**ELŐTERJESZTÉS**

**Tárgy: Köztéri alkotás áthelyezésének tervezésével kapcsolatos döntés**

Katona József szobor áthelyezési javaslatai

### Jegyzőkönyv

### 2. változat

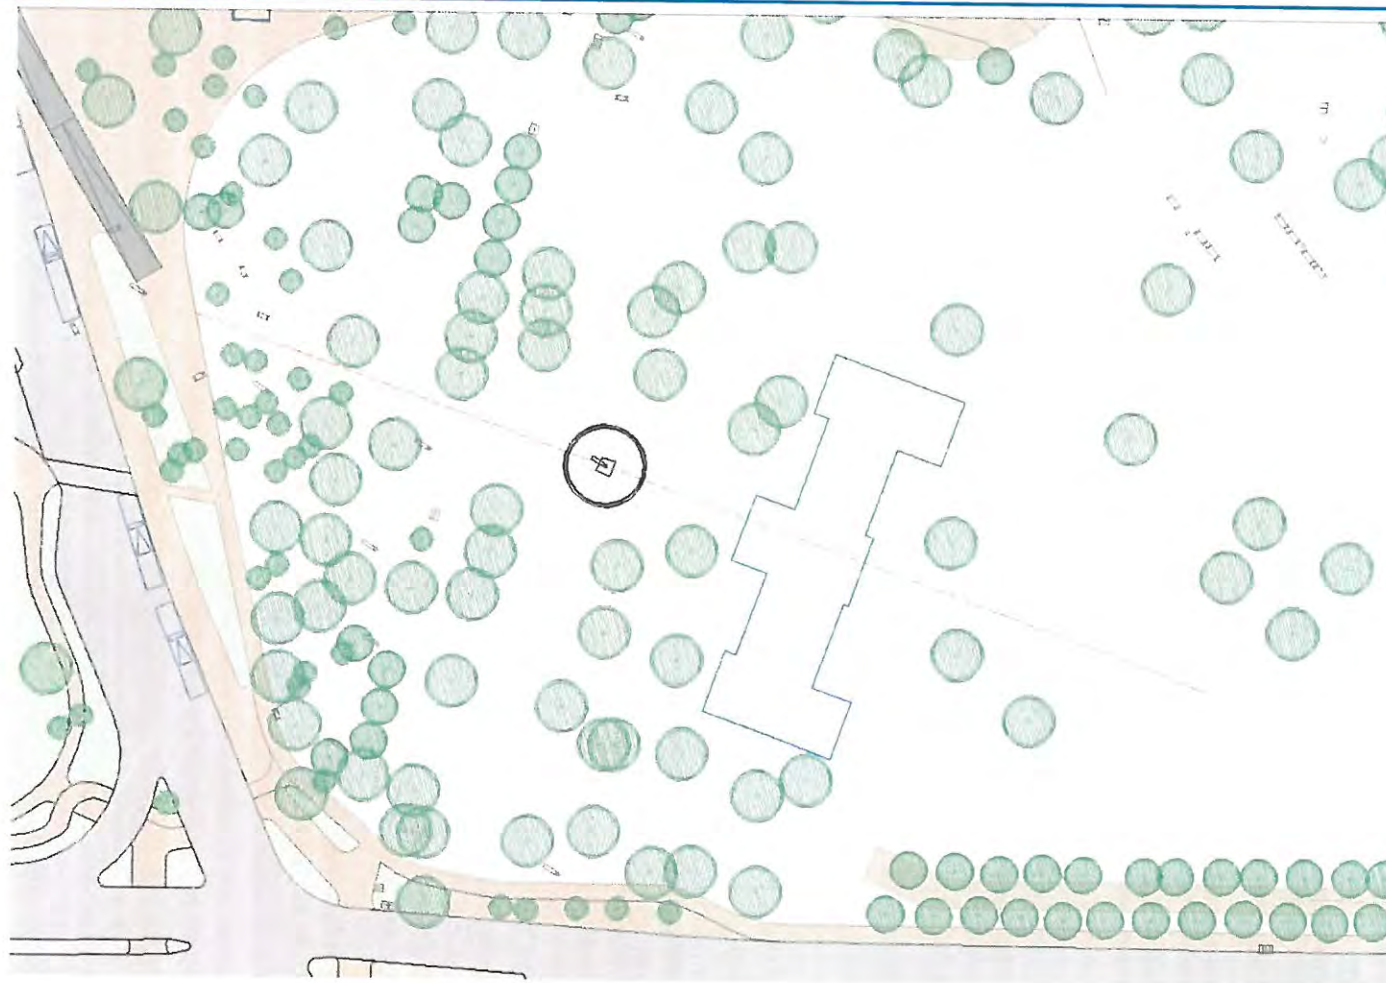
A szobor szintén az eredeti tengelyen került elmozgatásra, azonban itt a Katona József Múzeum előtti teresedés közepén kapott helyet.

Itt is a meglévő alapzatával együtt kezeltük a mellszobrot.

Helyszín bejárásunk idején a kijelölt helyen nem állt szobor, azonban egy betonozott négyzet volt a kör alakú kis dombon.

Tisztázandó, hogy a javasolt hely nem lehet-e egy másik szoboré, avagy egy földalatti akna helye.

- a sétány múzeum felőli oldalán lévő kör alakú zöldfelület közepére kell helyezni és a múzeum lépcsőit rendbe kell rakatni

- a sétány múzeum felőli oldalán lévő kör alakú zöldfelület közepére kell helyezni és köré kell rendezni a padokat, szobrokat

- a sétány múzeum felőli oldalán lévő kör alakú zöldfelület közepére kell helyezni

- nem egyértelmű melyik megoldás a jó
- a többi szobrot is rendezni kell
- a múzeumépülettel konkurálhat, kitakarhatja, ha elé kerül a szobor

- a történeti térképen jól látszódik, hogy a múzeum előtt elhaladó sétány vonalvezetése más volt, mint a jelenlegi (a múzeum épületre vezetett rá és ott irányt váltva vezetett a körútra)
- ezt kellene visszaállítani
- a szobornak frontális jellege van, ezért biztosan nem a tengelybe kell rakni, hanem a tengely valamelyik oldalára eső zöldfelületi részbe
- háttérrel kell biztosítani a szobornak a frontális jelleg miatt növényzetből
- helyzetbe kell hozni a múzeumot, mert jelenleg is megbújik a parkban, ha a szobor elé kerül még rosszabb helyzetet teremt ilyen szempontból

- valóban frontális jellegű a szobor, mely a múzeum elé rakva hátat fordítana neki

- világos kőből készült a szobor, így sötét háttér kell neki (a múzeum is világos)

- mindenképpen az eredeti tengelybe kell rakni a szobrot
- nagyon frontális jellegű a szobor, erős irányultsága van
- biztosan nem a múzeum elé kell rakni (konkurálna az épülettel, hátat fordítana neki, a többi szobor alárendelt viszonyba kerülne és a világos háttér nem lenne megfelelő a világos szobornak)
